**Forum mondial de l'harmonisation
des Règlements concernant les véhicules**

Groupe de travail du bruit et des pneumatiques

Soixante-quatorzième session

**Pneumatiques : Règlement ONU n° 108 (Pneumatiques rechapés
pour les voitures particulières et leurs remorques)****Proposition d'amendements au Règlement ONU n° 108****Communication des experts de la France, des Pays-Bas et du Bureau
international permanent des associations de vendeurs et rechapés
de pneumatiques (BIPAVÉR)***

- « 1. Exemple des inscriptions que devraient porter les pneumatiques rechapés mis sur le marché postérieurement à l'entrée en vigueur du présent Règlement

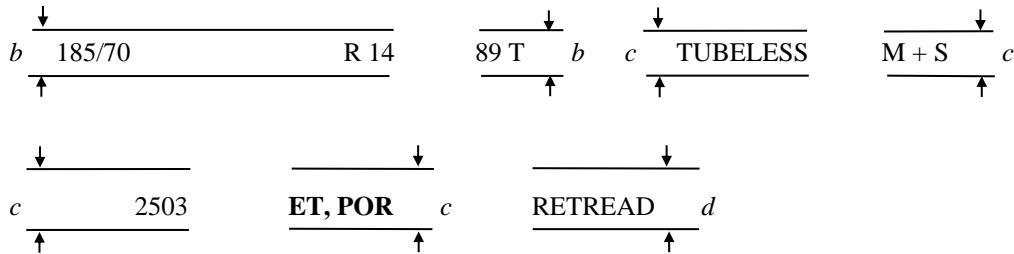
Annexe 3,

Paragraphe 1, lire :

de type tout-terrain professionnel (POR) ou bande de roulement spéciale (ET). ».

Paragraphe 3 c), lire :

- « c) Les mentions "TUBELESS", "REINFORCED", et "M + S" et "ET" et "POR" peuvent être à une certaine distance du symbole désignant la dimension ; ».
